高浜発電所 廃樹脂処理装置共用化他に係る 設計及び工事計画認可申請書 コメント回答について

関西電力株式会社

2020年 11月 10日

- ◆ 高浜発電所における『廃樹脂処理装置の共用化他に係る設計及び工事計画認可申請書』に関する審査会合を2020年10月1日に実施した。その中で頂いたコメントは以下の通り。

使用済樹脂移送容器

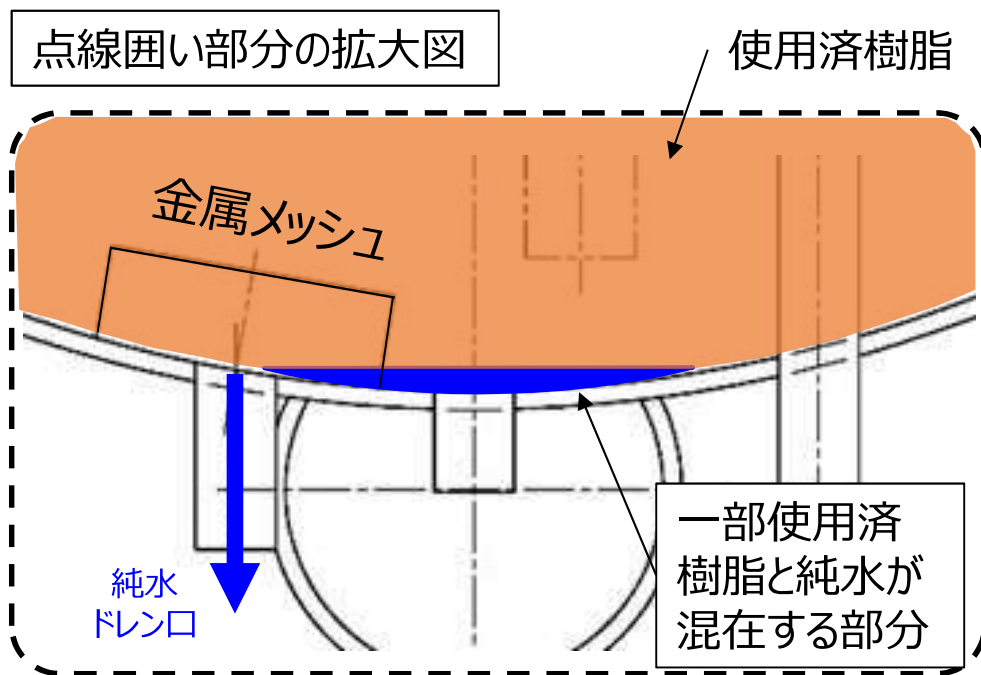
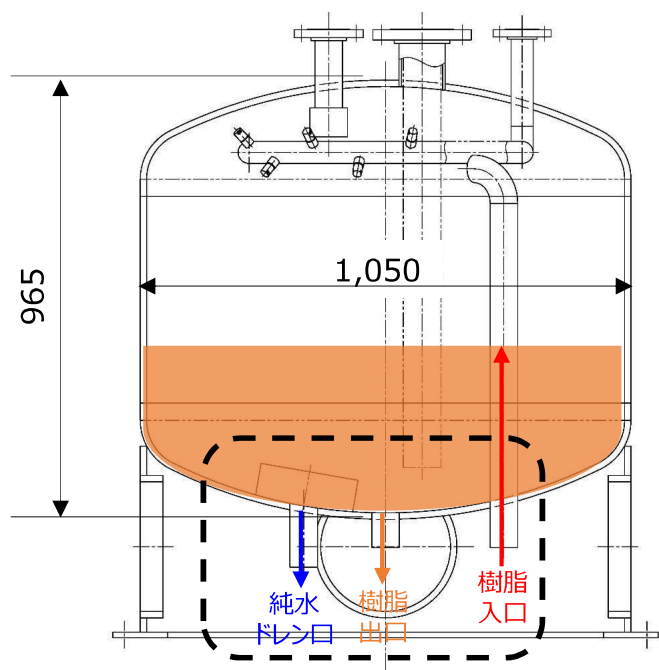
No	2020年10月1日審査会合にて頂いたコメント
1	使用済樹脂移送容器について、放射性廃棄物の運搬用容器とした場合、流体状の放射性廃棄物の運搬用容器もしくは、固体状の放射性廃棄物の運搬用容器のどちらに該当するか整理すること。 また、その整理に基づき、技術基準規則39条の適合性を説明すること。
2	フレキシブルホースの技術基準適合性を確認する上ではホースの具体的仕様が明確である必要があることから、要目表の材料の記載を具体化すること。

◆ 使用済樹脂移送用容器については、**流体状の放射性廃棄物の運搬用容器と整理**する。

○使用済樹脂計量タンクから使用済樹脂移送容器に、使用済樹脂を移送する際は、純水と混合した状態であり、移送終了後に排水した後、廃樹脂貯蔵庫へ構内運搬を行う計画である。

○使用済樹脂移送容器の純水ドレン口には、使用済樹脂の粒径よりも細かい金属メッシュを設け、純水のみを排水できる構造としている。

○使用済樹脂移送容器の純水ドレン口は、容器の最下部に設置されておらず、使用済樹脂と純水が混在する部分（流体状の部分）が一部残ることとなる。（下図の青色の部分）

○そのため、使用済樹脂移送用容器については、**流体状の放射性廃棄物の運搬用容器と整理**する。
